Mission régionale d'autorité environnementale
Grand Est

**Avis délibéré sur le projet d'exploitation
du parc éolien des Muids
sur la commune de Montreuil sur Thonnance (52)
porté par la société Éole des Muids (filiale Calyce Développement)**

n°MRAe 2022APGE115

Nom du pétitionnaire	Éole des Muids (Filiale CALYCE DÉVELOPPEMENT)
Commune	Montreuil sur Thonnance
Département	Haute Marne (52)
Objet de la demande	Demande d'autorisation environnementale de construire et d'exploiter un parc éolien de 3 aérogénérateurs et un poste de livraison.
Date de saisine de l'Autorité environnementale	01/08/22

Situation du parc des Muids et de ses 3 éoliennes E1, E2 et E3

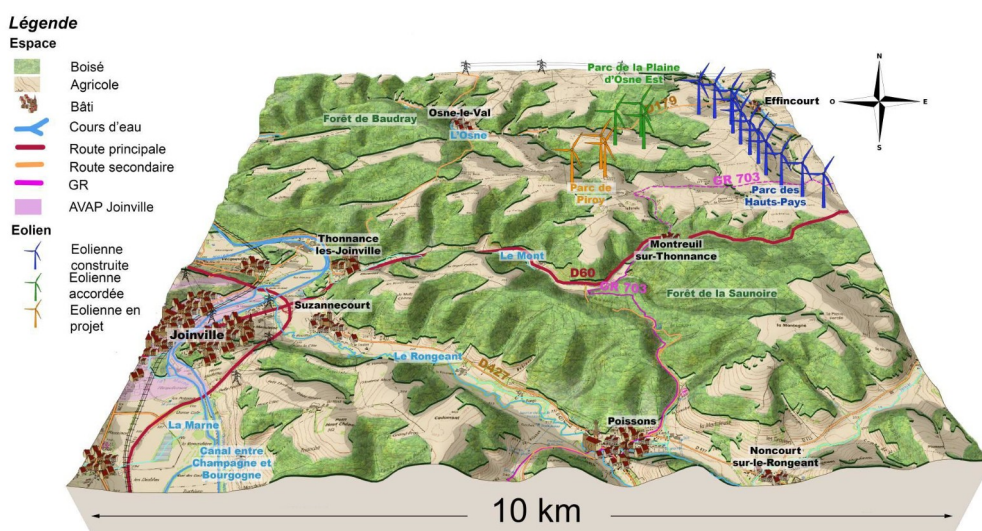
L'étude d'impact fait état d'un éloignement très inférieur pour l'éolienne E1 située à un peu plus 100 m en bout de pales de boisements, soit au cœur des zones de chasse privilégiées des chauves-souris et des oiseaux.

L'Ae recommande au pétitionnaire de déplacer l'éolienne E1 à plus de 200 m en bout de pale de toute lisière boisée ou haie.
